(仮 称) 横 浜 町 風 力 発 電 事 業 環 境 影 響 評 価 方 法 書

補 足 説 明 資 料

令和 5 年 4 月 2 4 日

コスモエコパワー株式会社

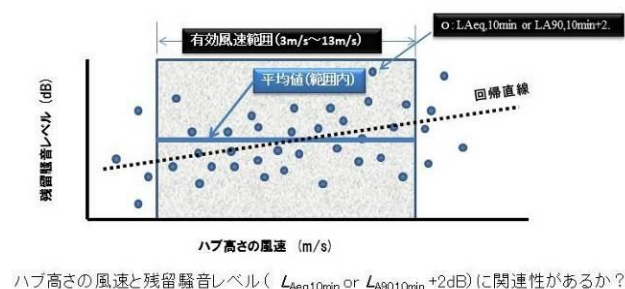
表 6.2-4 (1) の【現地調査】で、時間率騒音レベルを基に算出する残留騒音（明記されていませんが）を調査されると推測します。ただし、残留騒音は、その地域性や季節性などで変化するため、準備書では、下の図を参考に、調査地点ごとの残留騒音とハブ高さ相当の風速との関係性も整理してもらいたいと考えます。

準備書時点で残留騒音とハブ高さ相当の風速との関係性を整理いたします。

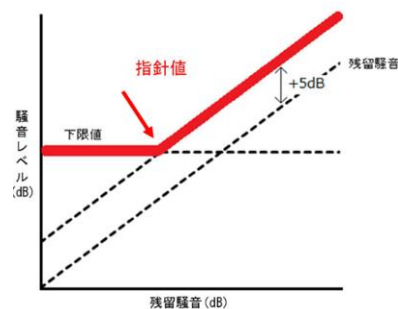
表 6.2-4 (2) の「10. 評価の手法」にて、施設の稼働に伴う騒音評価について、「風力発電施設から発生する騒音に関する指針」に示される指針値との対応を検討する際は、下図のように整理するなど、住民にも分かり易い評価と説明に努めて下さい。

また、図 6.2-1 を拝見すると、住居地域までの距離が 1km 以下と近いため、環境配慮に努めて下さい。予測条件は、住民の誤解を招かないように明確にして下さい。

施設の稼働に伴う騒音評価については、図を用いて整理するなど、住民に分かり易い評価と説明に努めます。

また、近隣の住居地域に対しては十分な説明を行い、住居地域の環境配慮に努めます。予測条件は、住民の誤解を招かないように明確な記載に努めます。
